제 품 뉴 스

No.26
01K

YA팩 / YP팩 도장 변경 알림

수제 표준 유압 유니트의 도장에 대하여, 하기와 같이 변경 합니다.

<YA팩> ※옵선 「01/03M※」의 경우

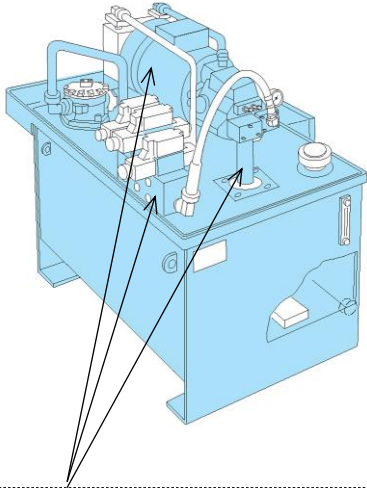
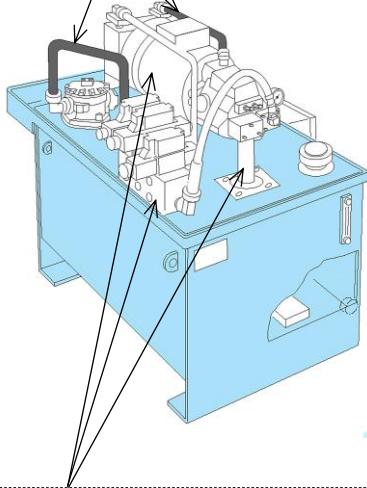
변경 전	변경 후
 옵선 「PT」를 선택하지 않은 경우에도 표준색으로 「PT」와 동일하게 전체 도장	인산염 피막 처리 배관은 검은색 도장  인산염 피막 처리 된 부분은 도장 없음 (블록, 밸브, 펌프, 배관 등)

<YP팩> ※옵선 「01M※」의 경우

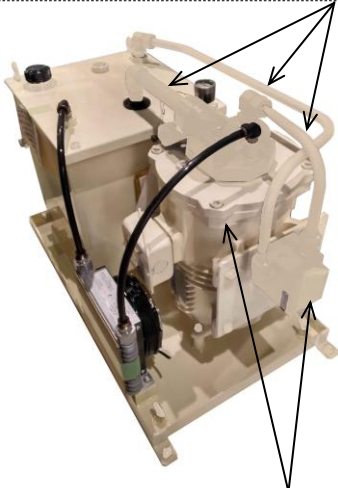
변경 전	변경 후
옵선 「PT」를 선택하지 않은 경우에도 표준색으로 「PT」와 동일하게 전체 도장  옵선 「PT」를 선택하지 않은 경우에도 표준색으로 「PT」와 동일하게 전체 도장	배관은 인산염 피막 처리 유무에 관계없이 검은색 도장  인산염 피막 처리 된 부분은 도장 없음 (블록, 밸브, 펌프 커버 등)
